con la presente si inviano le Osservazioni contro il Progetto di un impianto eolico codice procedura ID\_VIP/ID\_MATTIM: 12691 denominato "Pitigliano" ubicato nei comuni di Pitigliano (GR) e Sorano (GR) costituito da 20 (venti) aerogeneratori di potenza nominale 7,0 MW per un totale di 140,0 MW con relative opere connesse ed infrastrutture indispensabili.  
Cordiali saluti

**ID: Codice procedura (ID\_VIP/ID\_MATTM): 12691**

**“Progetto di un impianto eolico denominato “Pitigliano” ubicato nei comuni di Pitigliano (GR) e Sorano (GR) costituito da 20 (venti) aerogeneratori di potenza nominale 7,0 MW per un totale di 140,0 MW con relative opere connesse ed infrastrutture indispensabili”**

**IMMAGINE n. 2** Impianto eolico industriale “Pitigliano” e distanze aerogeneratori dai Vincoli della Conca del Lago di Mezzano...

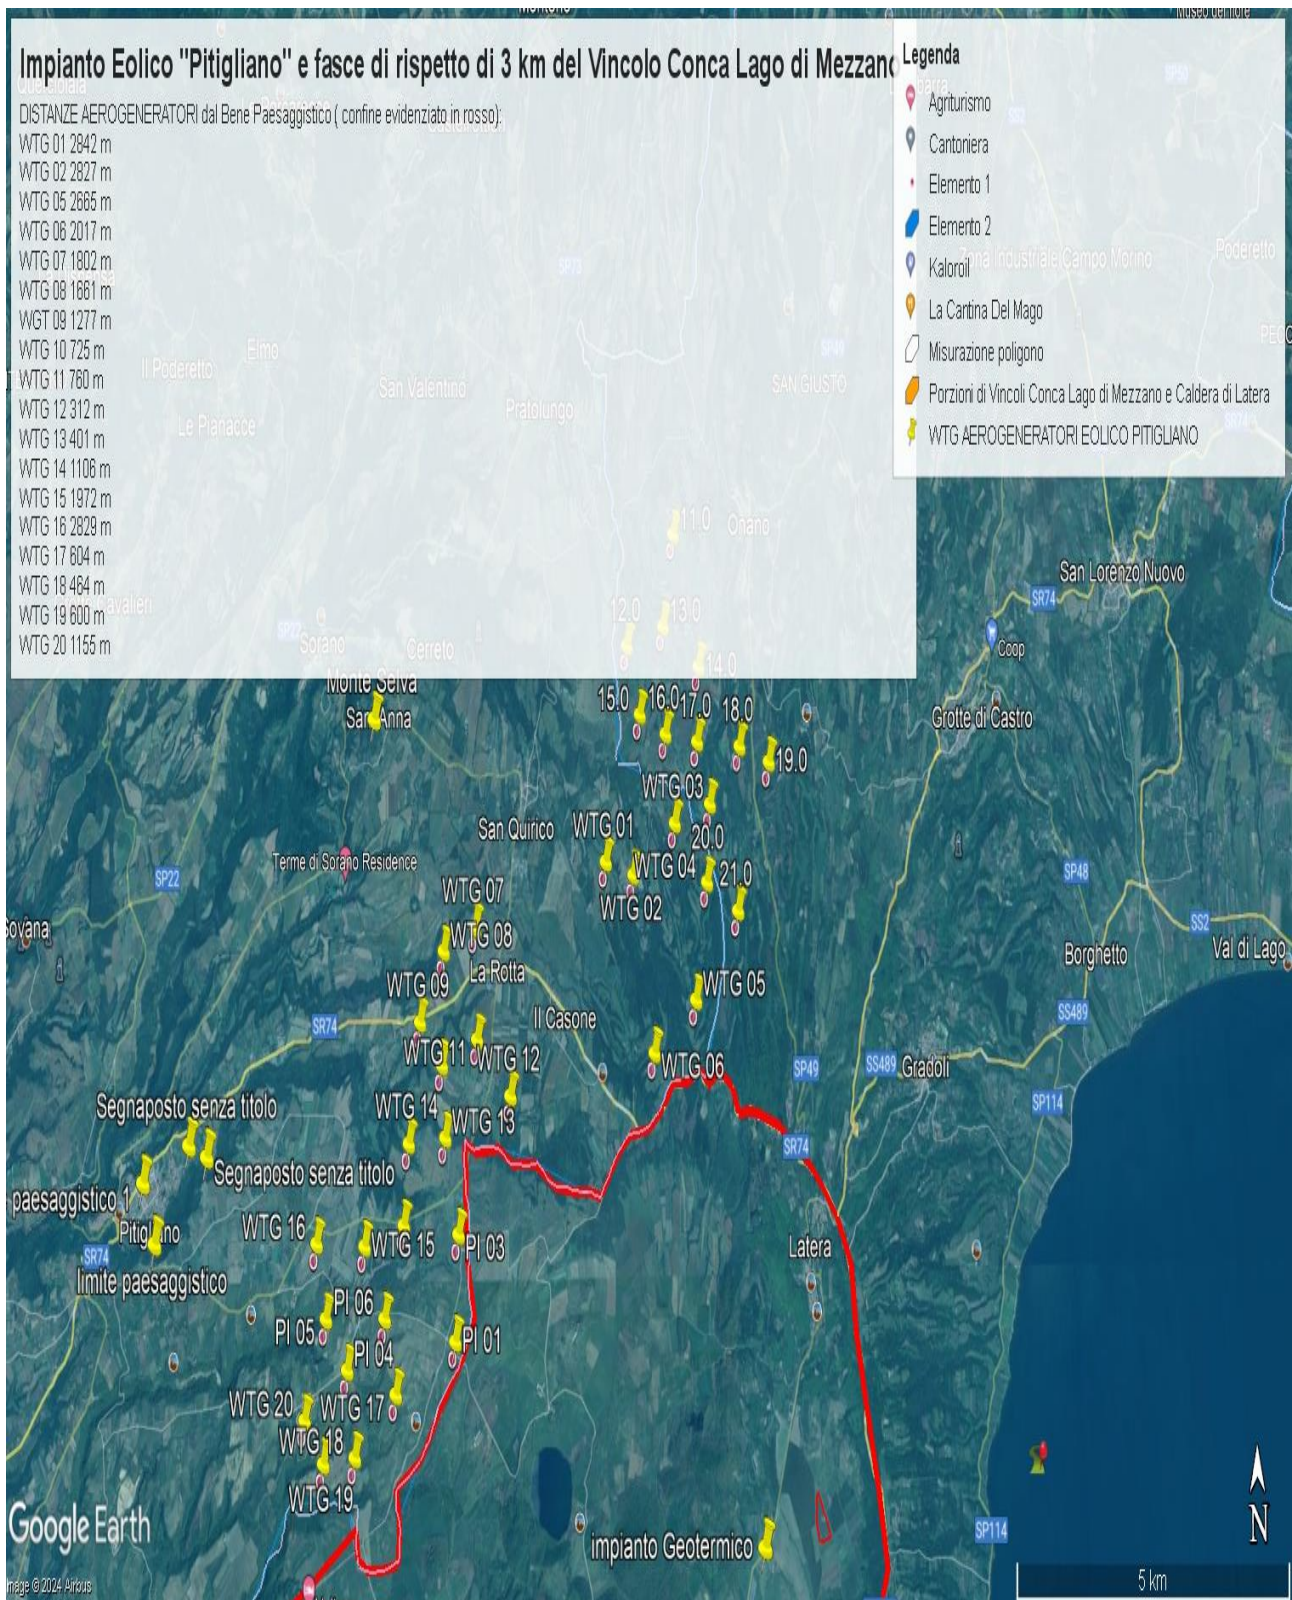
Come è illustrato nell'immagine si ribadisce che l'impianto industriale "Pitigliano" ricade completamente all'interno delle fasce di rispetto dei due vincoli di notevole

**IMMAGINE n. 3 Impianto eolico industriale “Pitigliano” e distanze aerogeneratori dai Vincolo “Orlo della Caldera di Latera.**

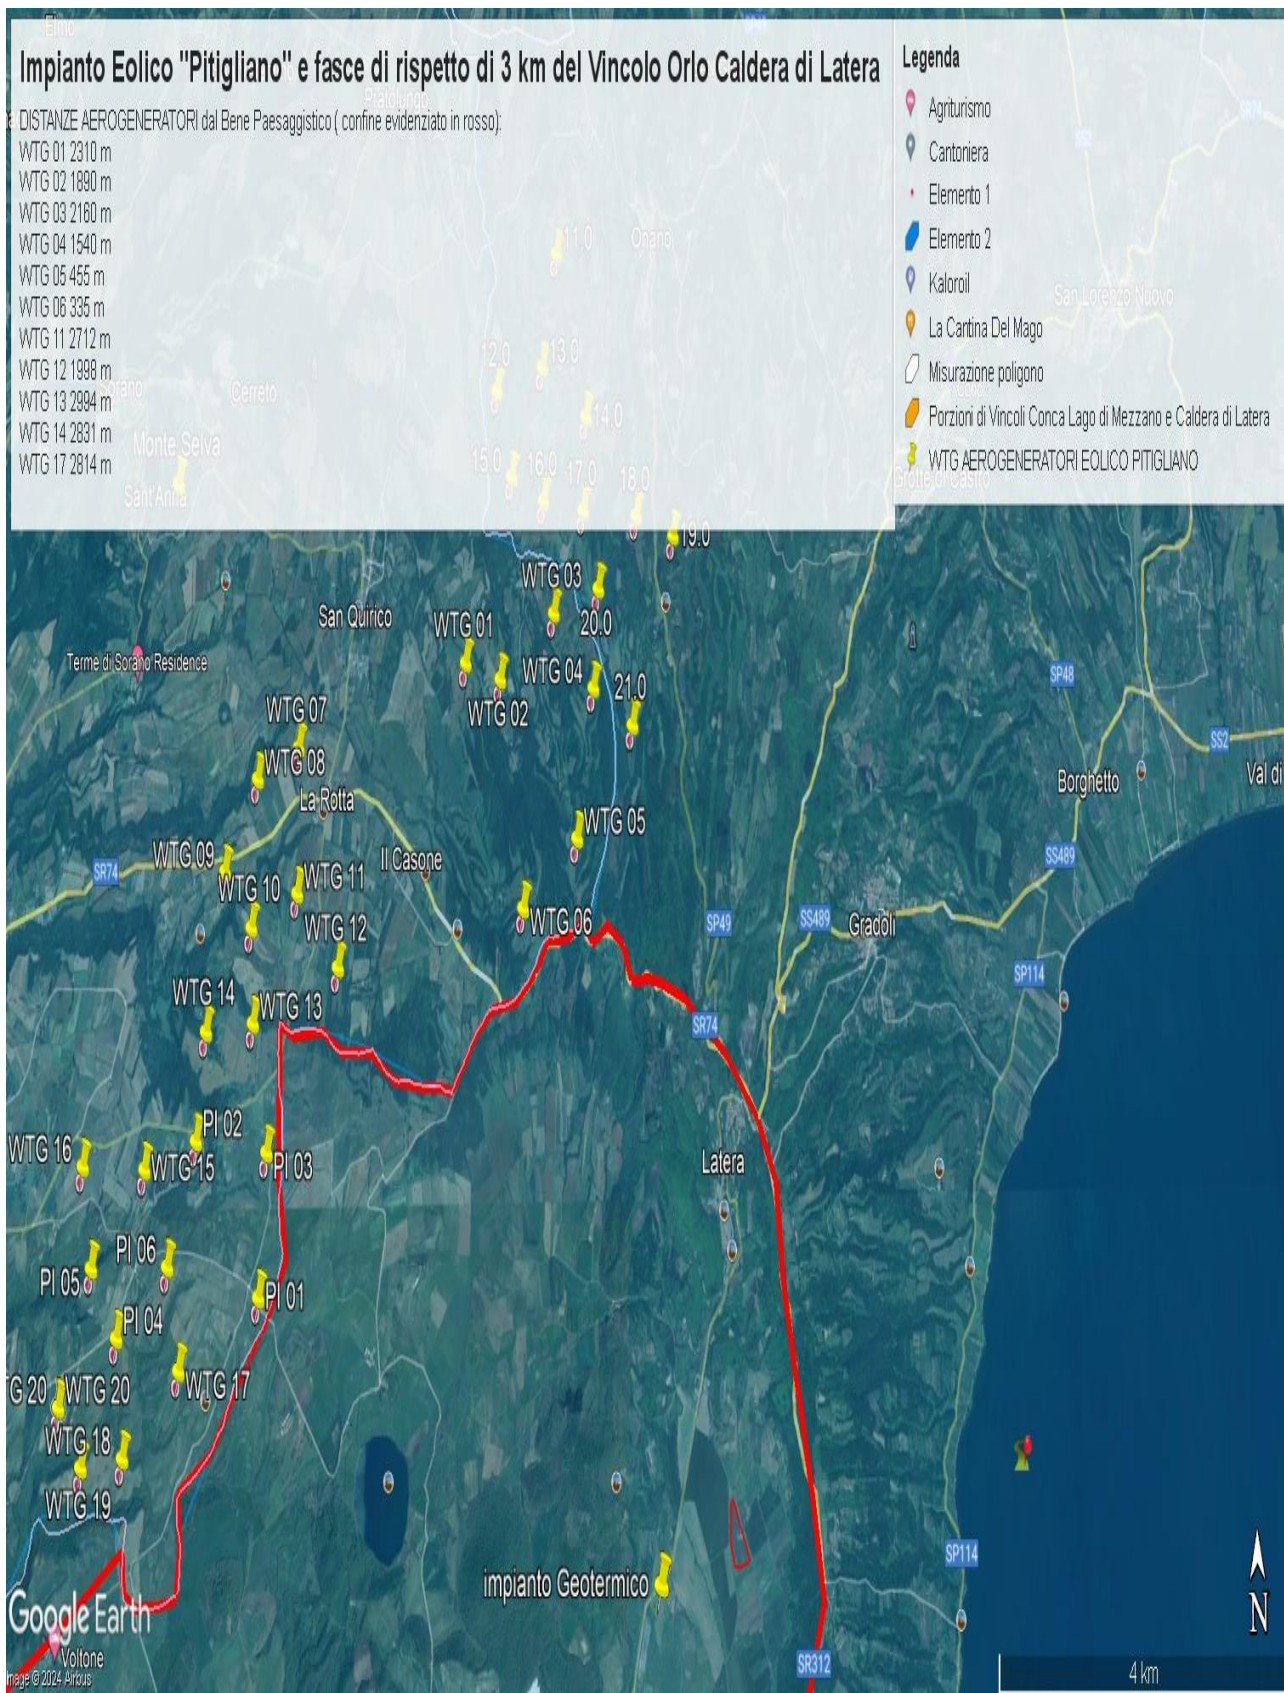
Concludendo, si evidenzia ancora che la proponente non effettuando la procedura prevista dalla Parte III delle Linee Guida nazionali ha ignorato un vincolo paesaggistico di notevole interesse pubblico istituito con un provvedimento del Segretariato regionale del Ministero della Cultura per il Lazio che ha emanato il Decreto di dichiarazione di notevole interesse pubblico n. 22 del 15.02.2024 ai sensi e per gli effetti dell'art. 136, co. 1, lett. c) e d) del decreto legislativo 22 gennaio 2004, n. 42, "Ambito paesaggistico, geologico e geomorfologico dell'orlo della caldera di

**IMMAGINE n 5.** Mappa eolici elaborata dall'Associazione Amici della Terra. La mappa evidenzia il cumulo degli impianti tra Lazio e Toscana.

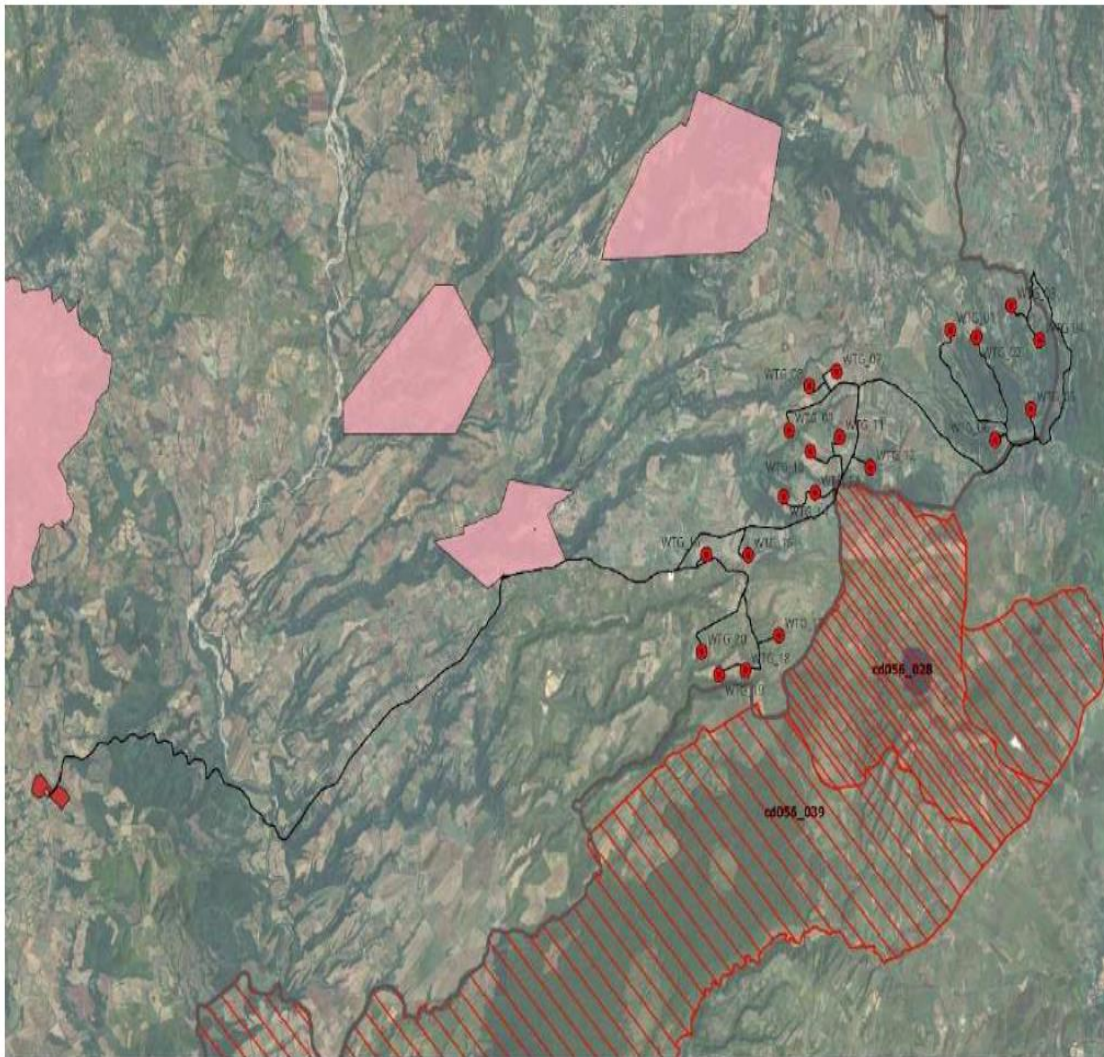
Riguardo al cumulo degli impianti FER, le mappe prodotte dalla proponente riguardano, come già evidenziato, soltanto una parte molto piccola degli impianti FER dell'area intermedia e vasta e in particolare di quelli eolici che contribuiscono a creare un notevole cumulo e la saturazione del territorio tosco laziale. Riguardo al cumulo dei soli impianti eolici si riporta la mappa dell'intervisibilità degli impianti eolici elaborata dall'Associazione nazionale “Amici della Terra”.

**IMMAGINE n. 7** Mappa della intervisibilità degli impianti eolici elaborata dall'Associazione nazionale Amici della Terra. La mappa non è aggiornata comunque rende molo bene dell'enorme impatto visivo creato dal cumulo degli impianti.

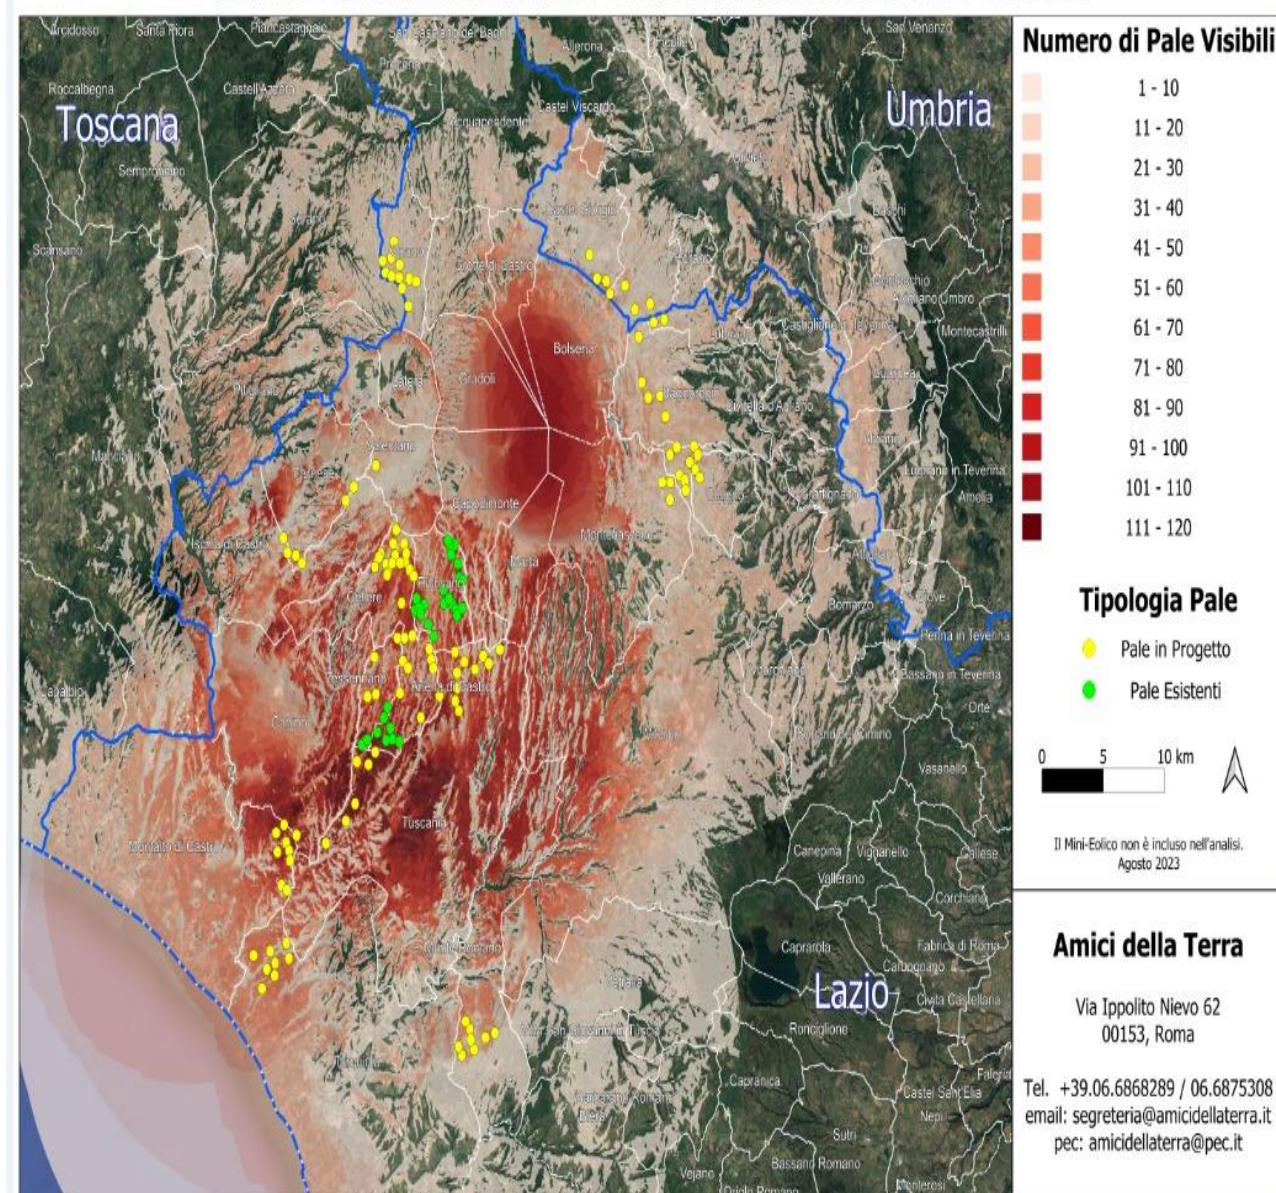
Se agli impianti eolici rappresentati qui sopra che non comprendono sia l'impianto eolico Pitigliano e le altre 14 pale del progetto eolico in verifica amministrativa sempre nel territorio di Pitigliano si aggiungono i migliaia di ettari (7000 fin'ora) di territorio occupato dagli impianti fotovoltaici e agrivoltaici e dalle altre tipologie appare chiaro il numero spropositato degli impianti FER nella bassa toscana e nella Tuscia.
